Propuestas, observaciones y sugerencias al Proyecto de Plan Hidrológico de la Demarcación Hidrográfica del Ebro. Revisión de tercer ciclo (2021-2027)

Organización/Particular: Alcalde del Ayuntamiento de Moneva

Documento al que se refiere: Anejo 05 Caudales ecológicos

Modificación del caudal ecológico del río Aguas Vivas, tramo desde el azud de Blesa hasta la cola del embalse de Moneva estableciendo, como mínimo los 5 l/s para años normales y 3 l/s para años de sequía garantizados en el tramo anterior.

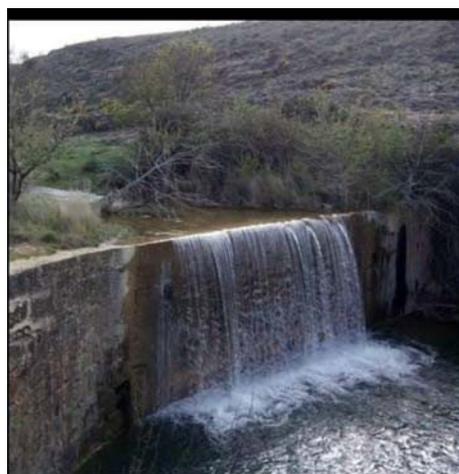
Para rebatir este falso caudal ecológico considerado en la Propuesta actual, aportamos fotografías históricas del azud y del río Aguas Vivas a su paso por el municipio de Moneva en distintos meses y en distintos años. En ellas vemos claramente que el caudal discurre como debiera hacerlo de forma normal, si el agua sobrante de las concesiones pasara por el río en lugar de hacerlo por el canal que desemboca en el embalse.

Estas fotografías fueron posibles bien, a que el canal a su paso por Moneva estuvo inoperativo con lo que el caudal pudo circular por el canal natural del río, o bien a las menores o nulas detracciones por parte de los regantes de otros municipios (seguramente por causas ajenas a ellos). De una u otra manera, queda demostrado que el caudal ecológico nulo propuesto para el río Aguas Vivas a su paso por Moneva, es totalmente irreal por la propia definición de caudal ecológico. Por otra parte, esta supresión de caudal en favor de las demandas de los regantes, aboca a la pérdida de biodiversidad en el municipio de Moneva, en contra de todas las políticas ambientales actuales, incluso, como vemos en la presente alegación, contraviniendo la legislación vigente.
